Pointers

NUEVO METODO DE SELLAR BALEROS DE MOTORES DE TRACCION

Fig. 1 -- Sellos del motor de tracción extremo del conmutador

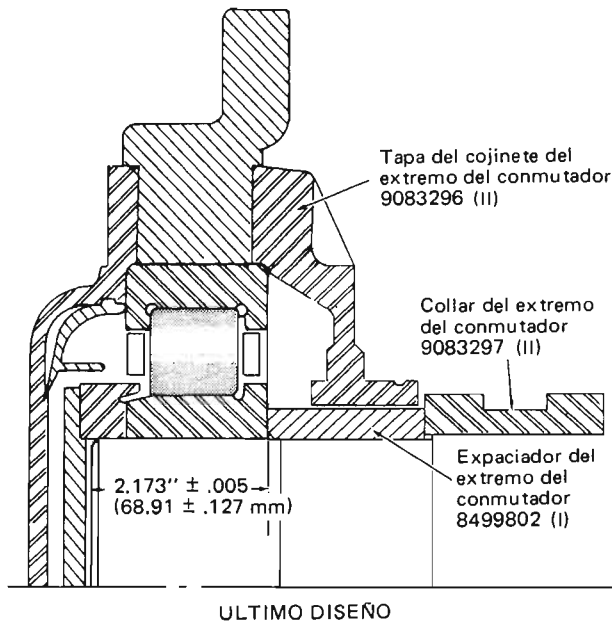
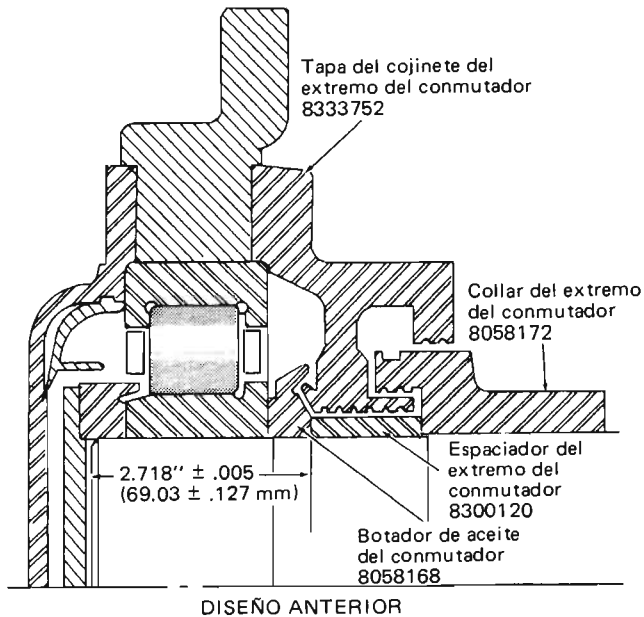
Los baleros de los motores EMD D77 se están modificando actualmente, eliminando los botadores de aceite por considerarse innecesarios y cambiando el diseño de otros elementos del balero. Mediante estos cambios se simplifica el armado al reducir el número de partes componentes por conjunto. Los elementos que se eliminan fueron diseñados como espaciadores en los motores que se lubricaban por medio de grasa; el nuevo método para sellarlos se diseñó especialmente para los motores actuales que se lubrican por medio de aceite.

Los cambios se están efectuando en dos etapas; la primera se inició con los motores fabricados en el primer semestre de 1976, la segunda está programada para mediados de 1977. Los elementos de nuevo diseño se pondrán a disposición de los clientes que hacen trabajos de reparación de motores. No se recomienda modificar los motores que se encuentran en servicio para ajustarlos al nuevo diseño ya que ello no resultaría en un mejor rendimiento. El nuevo sello no es aplicable a motores de tracción modelos D19, D29, D36 ó D77E. En la tabla a continuación se dan los cambios de los sellos.

Nótese que el nuevo espaciador del extremo del conmutador con Núm. 8499802 es aproximadamente 1/2" (127 mm.) más largo que el espaciador anterior que llevaba el Núm. 8300120. Este nuevo espaciador se instala en la flecha de la armadura de manera que el extremo con el bisel más grande quede viendo hacia fuera, y se rectifica a una dimensión de 2.173" \pm .005 (68.91 \pm .127 mm.) medida de la cara del espaciador al extremo de la flecha. Esta

medida se cambió de 2.718" (69.03 mm.) que se tenía con el diseño anterior de espaciador ya que la nueva parte reemplaza tanto al espaciador anterior como al botador de aceite.

DESCRIPCION	NUM. CAT.	OBSERVACIONES
Espaciador	8499802	I Etapa - Sustituye al Botador de aceite 8058168 y al espaciador 8300120.
Tapa	9083296	II Etapa - Sustituye a la Tapa 8333752.
Collar	9083297	II Etapa - Sustituye al Collar 8058172.

Fig. 3 -- Escobillas marcadas de vida múltiple

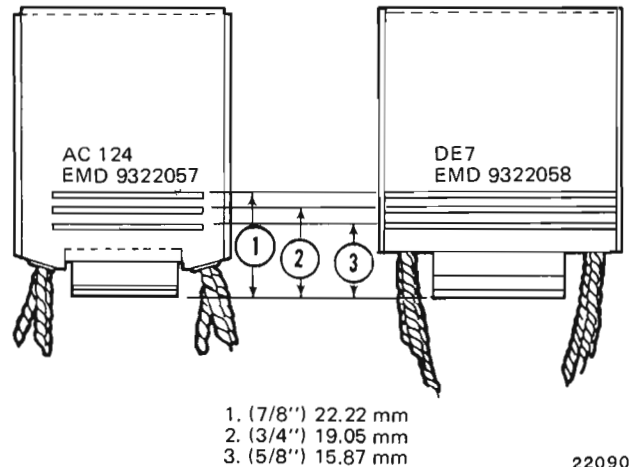
Como parte de su programa de uniformar las normas, la Asociación de Ferrocarriles Americanos recomendó tres diseños de escobillas con dos o tres rayas que marcan el desgaste. Así cada ferrocarril podrá determinar hasta qué límite desea usar las escobillas dependiendo del tipo de operación. Cada línea, al desaparecer de vista a través de la "ventana" que tiene el porta-escobillas determina un porcentaje de desgaste. Conociendo la fecha de instalación de las escobillas, la cual generalmente coincide con la de una inspección programada, y cuánto se han gastado, se podrá determinar si las escobillas podrán durar en servicio hasta la próxima inspección.

Para simplificar las existencias de escobillas, con poquísimas excepciones, todas las escobillas se cambiarán por las A.A.R. de nuevo diseño; véase la Fig. 3. A continuación se da en una tabla la información pertinente para las escobillas nuevas y antiguas.

<u>NUEVO NUM.</u>	<u>GRADO</u>	<u>LONG.</u>	<u>TIPO</u>	<u>LINEA DE DESGASTE MEDIDA DESDE ARRIBA</u>	<u>% GASTADO</u>	<u>NUMERO QUE SUSTITUYE</u>
9322053	AC124	2-3/16" 512.7 mm.	CRT-2 Doble	9/16", 3/4" 14.28, 19.05 mm.	50-70%	9093639 8394191
9322054	DE7	2-3/16" 512.7 mm.	CRT-2 Doble	9/16", 3/4" 14.28, 19.05 mm.	50-70%	8404451 8481802
9322055	AC124	2-3/16" 512.7 mm.	FT-2 Doble	1/2", 5/8", 3/4" 12.70, 15.87, 19.05 mm.	50-60-70%	8474157
9322057	AC124	2-7/16" 519.2 mm.	FCW-3 Triple	5/8", 3/4", 7/8" 15.87, 19.05, 22.22 mm.	50-60-70%	8491384
9322058	DE7	2-7/16" 519.2 mm.	FCW-3 Triple	5/8", 3/4", 7/8" 15.87, 19.05, 22.22 mm.	50-60-70%	8490966 8403506
9322059	AC100	2-7/16" 519.2 mm.	FCW-3 Triple	5/8", 3/4", 7/8" 15.87, 19.05, 22.22 mm.	50-60-70%	8391337 8481804

Las escobillas 9322057 (AC124) y 9322058 (DE7) se utilizarán como escobillas estándar para la producción.

Fig. 4 - Toberas de arenamiento

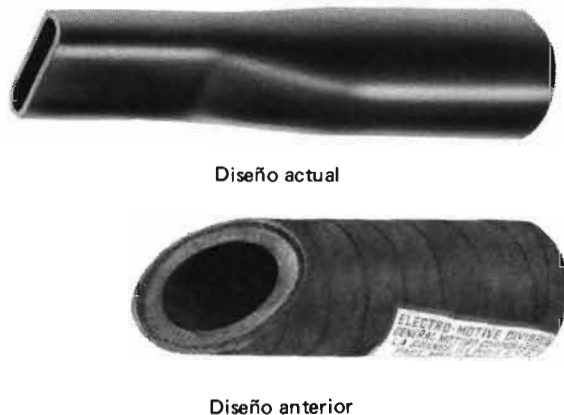
Se ha elaborado una nueva tobera, con número de catálogo 8328553, Fig. 4 que es de mayor duración y con la cual se obtiene un

arenamiento más efectivo que con la tobera número 8284370 que llevan algunas locomotoras modelos GP y SD.

Con el flujo recomendado de una libra de arena por minuto, mediante el diseño actual, con salida plana, se obtiene una corriente de arena de alta velocidad en forma de abanico.

Esta tobera se instala alineándola con las ruedas y con el riel. Como es de 8" (203 mm.) y el diseño anterior era de 6" (153 mm.) el extremo de la tobera queda 2" (50 mm.) más cerca del punto de contacto entre el riel y la rueda. Este acortamiento reduce al mínimo la desviación de la corriente de arena ocasionada por turbulencias cerca del riel.

La nueva tobera Núm. 8328553 está hecha de material sintético Buna N, que resiste los efectos de muchos detergentes, aceites y grasas por lo que se asegura una larga duración.
